改善箇所説明図

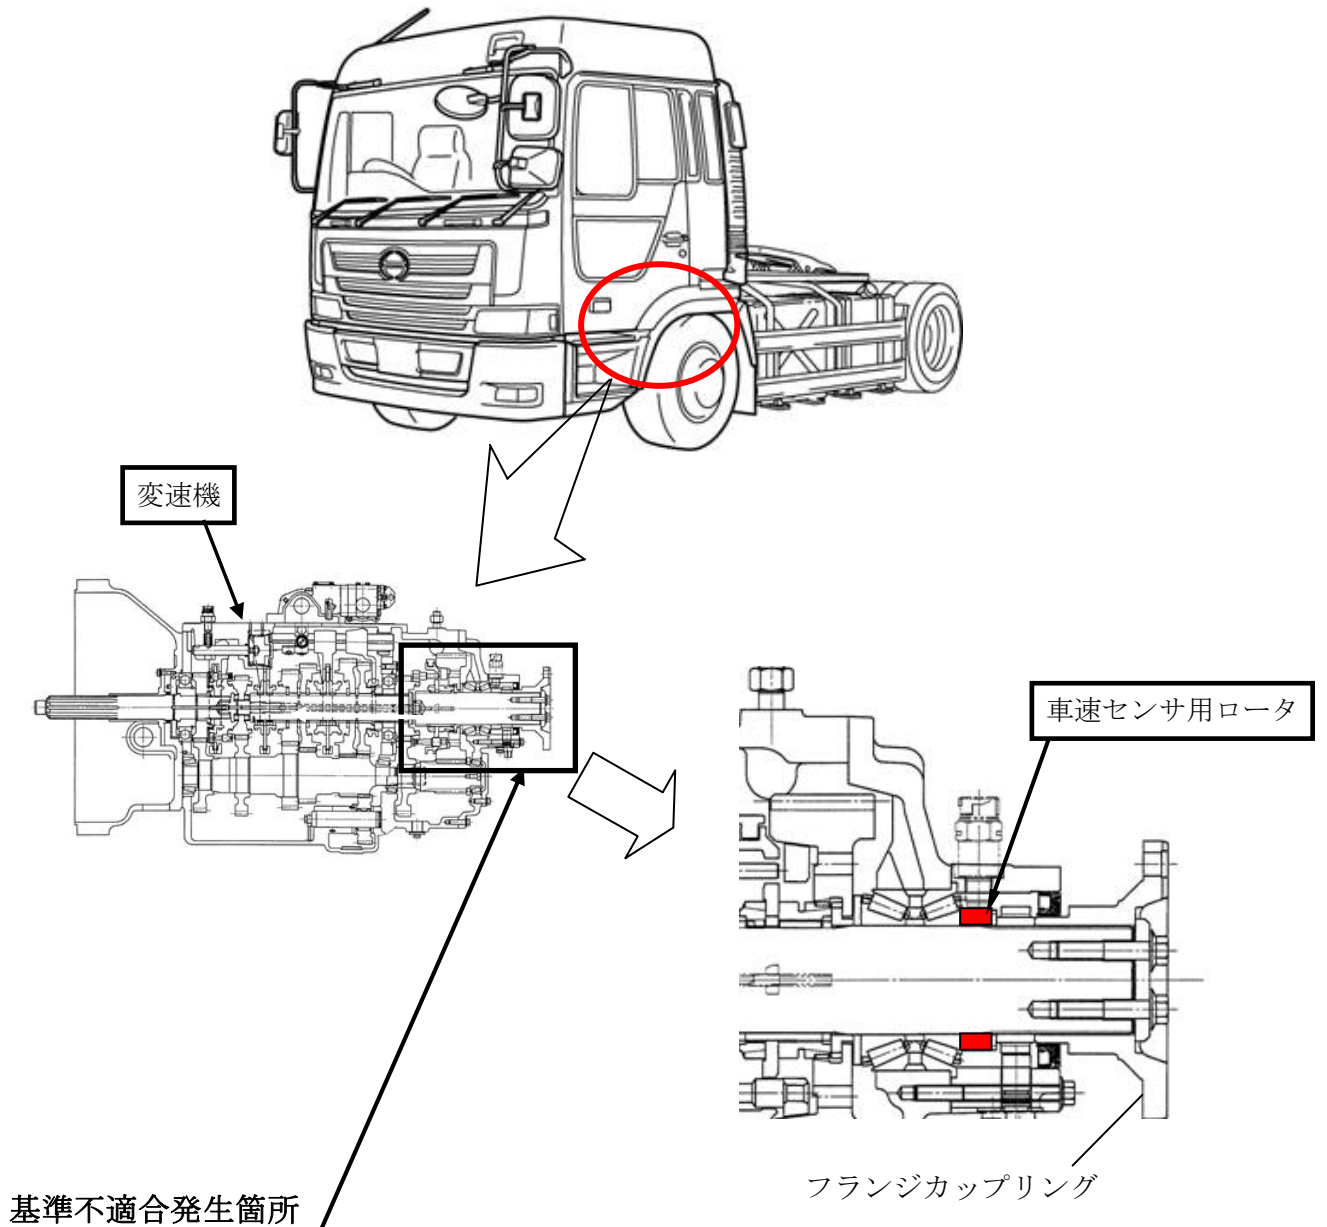
基準不適合発生箇所

変速機内部の車速センサ用ロータの表面硬度が不適切なため、ロータ端面が摩耗し、変速機後端のフランジカップリング締付ボルトが緩むものがある。そのため、そのまま使用を続けると、最悪の場合、フランジカップリングが抜け出し、プロペラシャフトとともに脱落するおそれがある。

改善の内容

全車両、当該変速機の銘板を確認し、該当するものは点検をして、車速センサ用ロータまたは変速機を対策品と交換する。

識別：ネームプレートに黄色ペイントを塗布する。
